改善箇所説明図

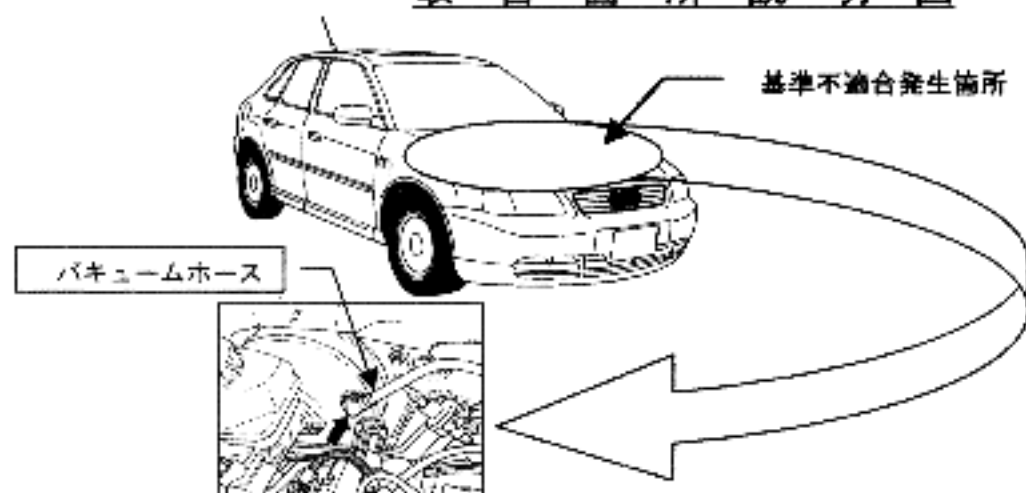
基準不適合発生箇所

ブレーキ倍力装置のバキュームホースの製造方法が不適切なため、そのままの状態で使用を続けると、当該ホースの端部に亀裂が生じ、最悪の場合、負圧が漏れて制動力が低下するおそれがある。

改善の内容

全車両、当該バキュームホースを対策品と交換する。

バキュームホースの鑑別	
対策品	バキュームホース端部(ブレーキ倍力装置側)に緑のマーキングあり。
不具合品	バキュームホースにマーキングなし。
